HAFNAGATA 31b HÖFNUM. REYKJANESBÆ

HAFNAGATA 31b HÖFNUM, REYKJANESBÆ MHL. 01

Reykjanesbær 2. október 2019

Hafnagata 31B grenndarkynning - samantekt andmæla

TEIKN NR: **A-1**

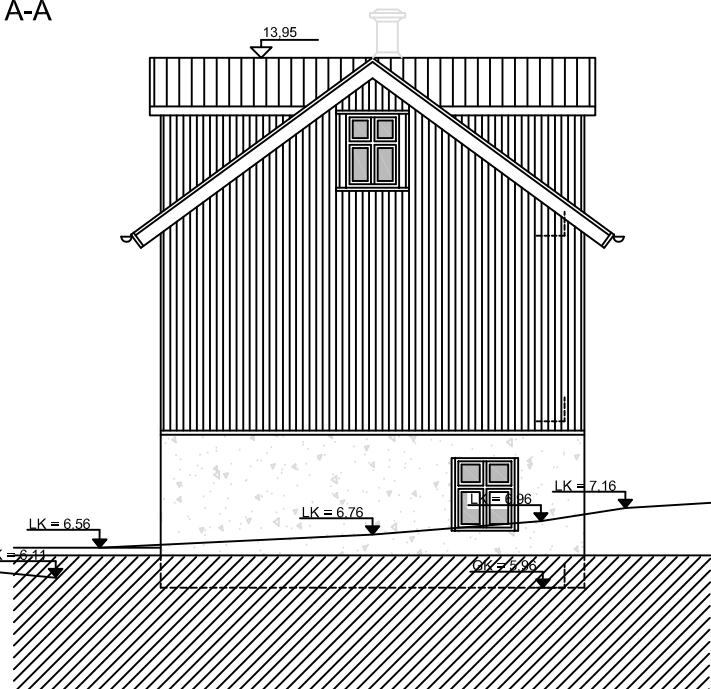
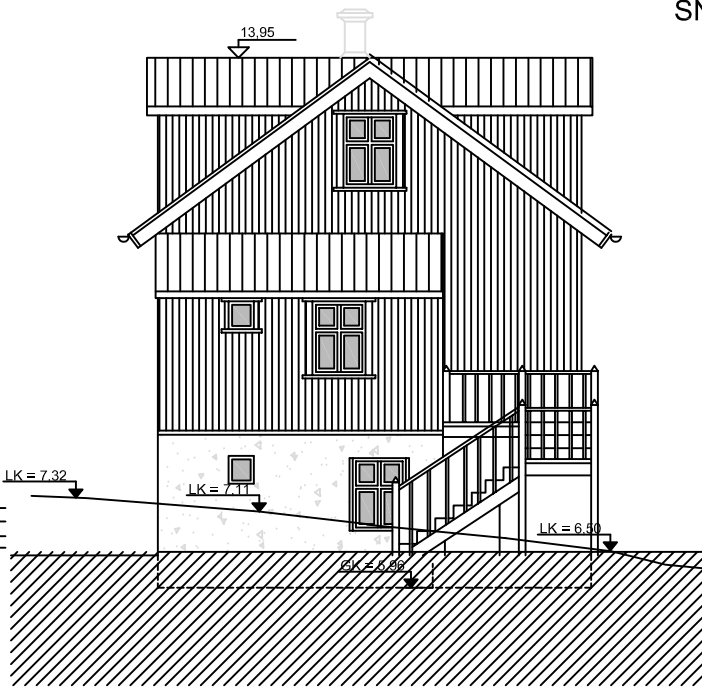
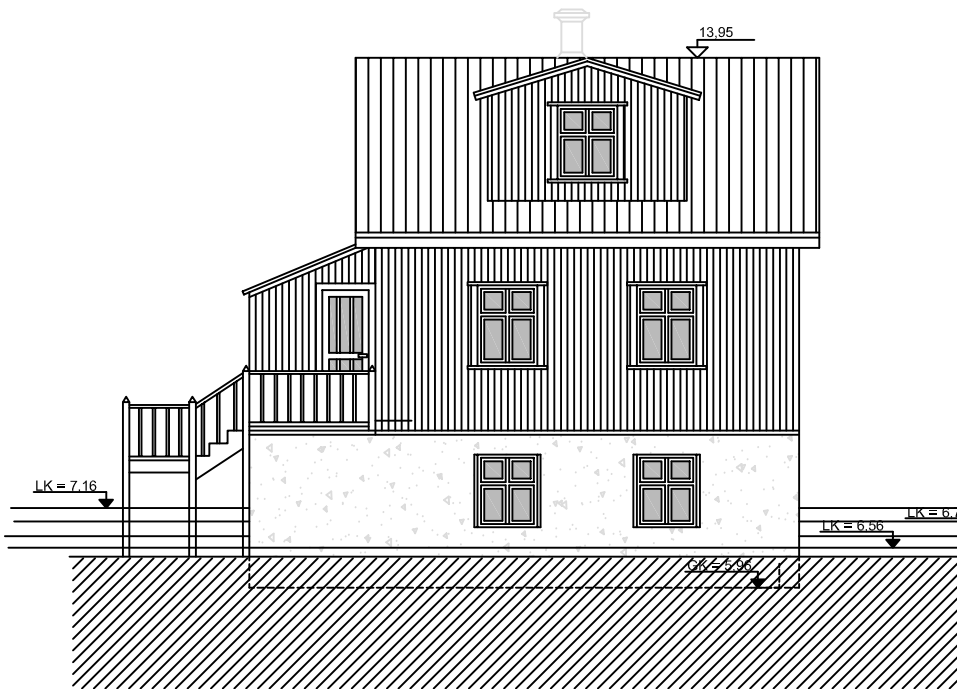
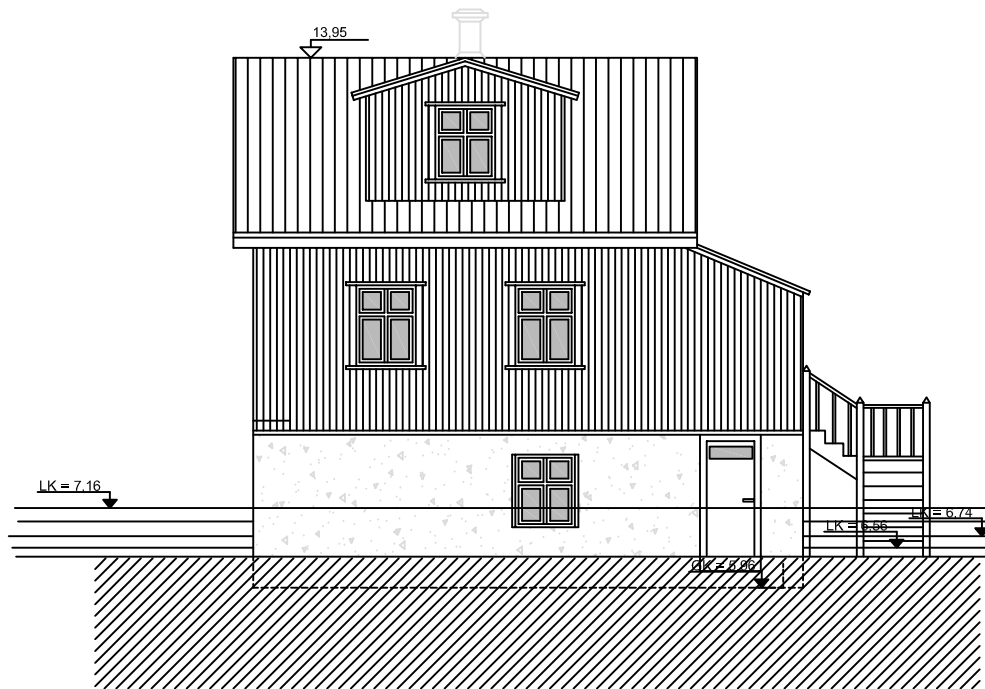
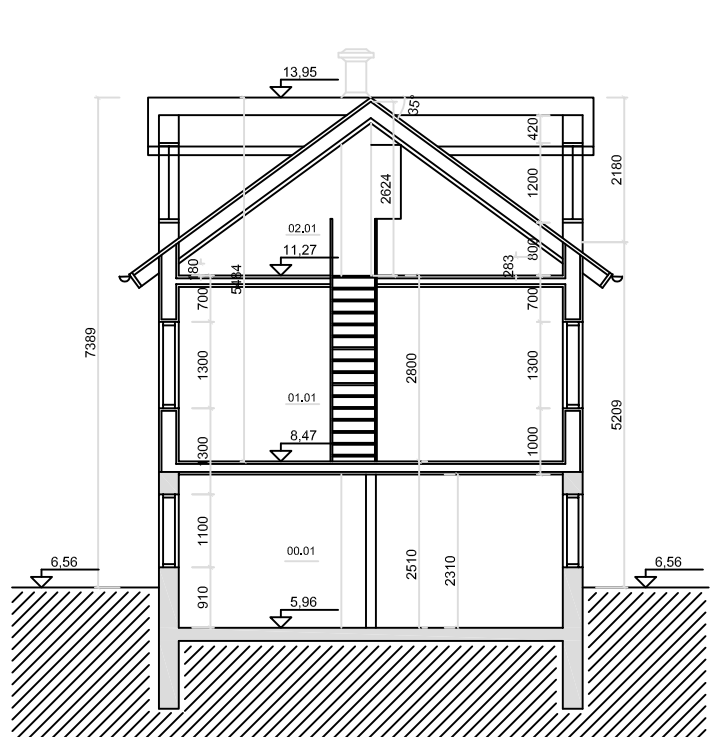
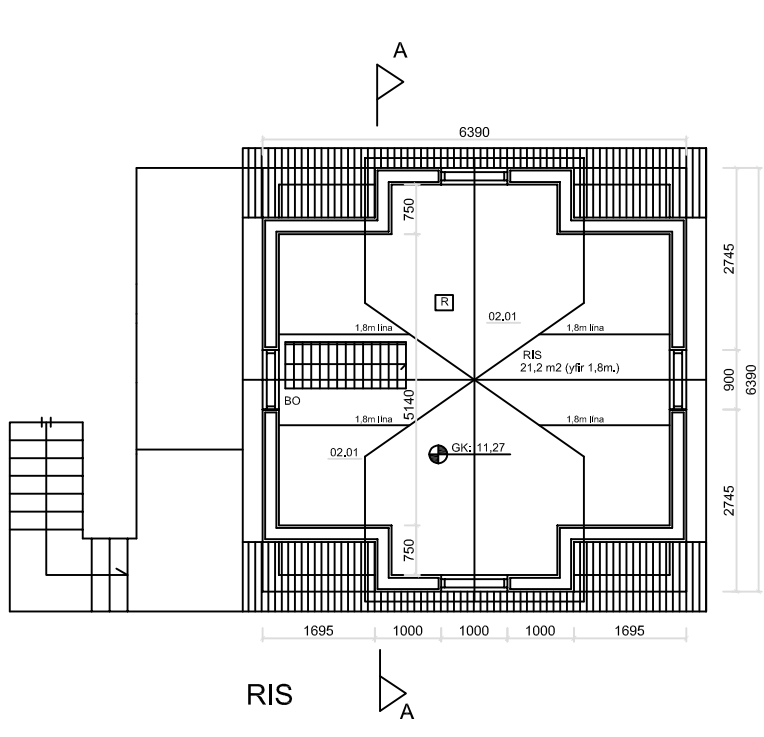
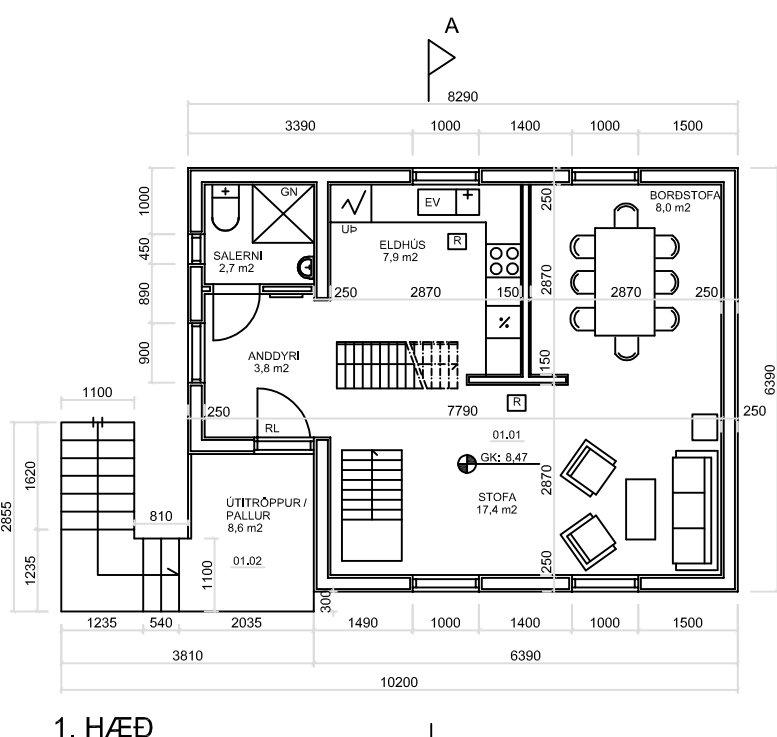
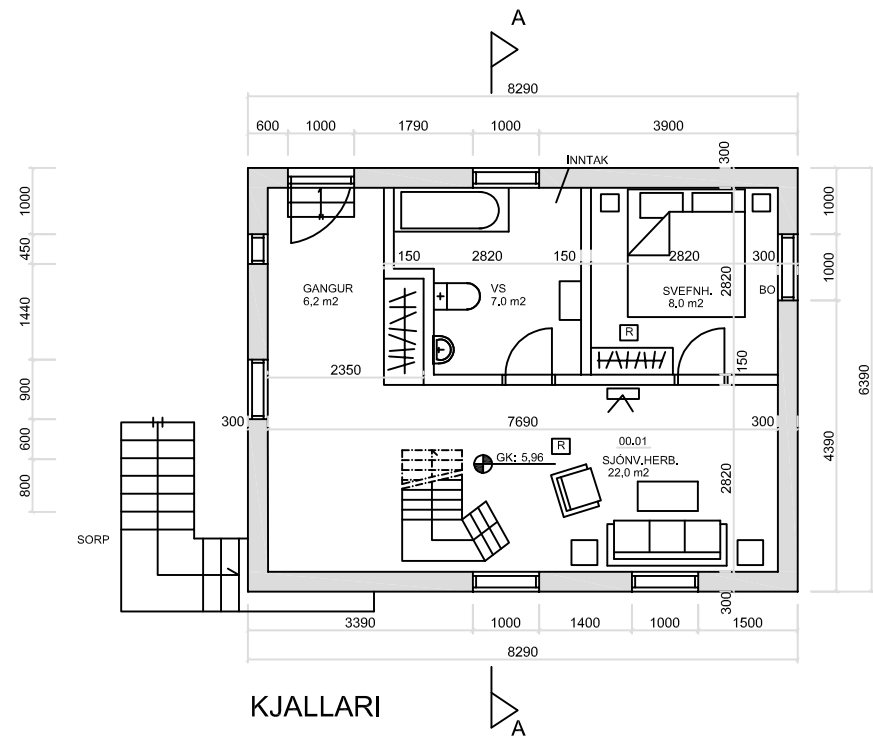
Í núverandi grenndarkynningu, dags. 2/10, hefur hús verið fært á þann stað þar sem jarðvinna var framkvæmd í byrjun sept. Teikningar eru nú með hæðarkvótum sem ekki var áður en því miður hefur ekki verið tekið tilliti til ábendinga og athugasemda okkar þar sem engu hefur verið breytt.

Við samþykkjum ekki staðsetningu húss eins og hún er tilgreind í grenndarkynningu dags. 2/10 2019 og ítrekum fyrri athugasemdir.

Við setjum ekki út á staðsetningu húss eins og það er sett fram í grenndarkynningu. Hins vegar er spurning hvort hæðarsetning geti ekki verið betri með tilliti til ásýndar.

Hef sterklega á tilfinningunni að hæð grunnplötu verði töluvert yfir núverandi hæðarkvótum á landi, sérstaka að framanverðu og þar að leiðandi ásýndin frá götu ekki eins og best væri á kosið.

Hefði frekar búið við að hæðarsetning hefi tekið mið af hæðum bæði á 27 og 33b en ekki bara 33b þar sem 31b liggur nánast mitt á milli þessara húsa. Vil ennfremur benda á að lofthæð aðalhæðar á 31b er meiri en á 33b og þar af leiðandi er efri hæð á 31b með hærri gólfkvóta á efri hæð en 33b. Vil vekja athygli á að ef lyfta þarf jarðvegshæð að framanverðu með fyllingu til að bæta ásýnd þá væri æskilegt að færa teiknuð bílastæði sem eru sýnd við lóðarmörk 33b verði færð innar á lóð eða t.d. við austurhlið húss við inngöngutröppur. Ennfremur ef fylla þarf að húsi að vestanverðu þar sem um 3m eru að lóðarmörkum þá skal tryggt að jöfn jarðvegshæð sé beggja vegna við lóðarmörk og miða við óraskaða hæð eins og hún er í dag.

Ég vænti þess að þið skoðið athugasemdir að ofan og hugleiðið hvort ekki sé rétt að endurskoða hæðarsetningu á 31b með betri ásýnd í huga og óraskaða hæð á lóðarmörkum. Vinsamlegast upplýsið okkur framgang máls.

1. Gagnrýnt er hve hátt hús situr í landi. Einnig er gagnrýnt að hús sé fært til að passa við holu á röngum stað. Athugasemd er gerð við aðra byggingu sem komið hefur verið fyrir á lóðinni.
 - Húsið situr álíka hátt í landi og nærliggjandi byggð. Ástæðan fyrir færslu á húsi innan byggingareits er að á upphaflegum stað, þar sem mælt var fyrir húsinu stendur klöpp hærra og kostnaðarsamara væri að lækka klöppina en að færa húsið til. Engar heimildir eru til framkvæmda á lóðinni.
2. Mótmælt er staðsetningu hús og vísað í bréf frá sömu aðilum dagsett 7. september 2019 þar sem breyttri staðsetningu er mótmælt vegna skerðingar á útsýni úr eldhúsglugga.
 - Tekið var tillit til athugasemda sem fram komu í tilvísuðu bréfi og grenndarkynning endurtekin.
3. Umsækjandi kemur á framfæri eigin sjónarmiðum með bréfi dagsett 1. nóvember.
